施工做法通知单

项目名称	南昌融创雪个庭				
收文部门	工程部(✓) 质检部(✓) 测量部() 安全部() 施工队(✓)	日期			
抄送	项目经理() 生产经理(✓) 安全总监() 商务部(✓) 资料员()

屋面变形缝盖板

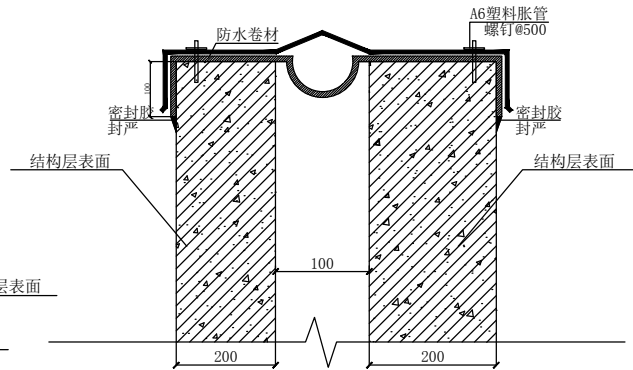
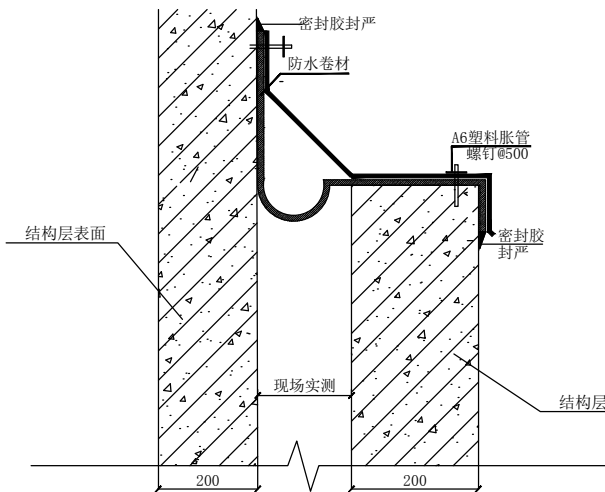
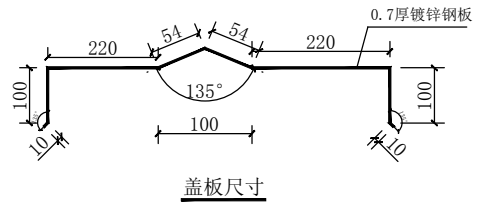
- 1、变形缝变标高处的交接面采用结构耐候密封胶封严。
- 2、屋面板变形缝按照此做法施工。
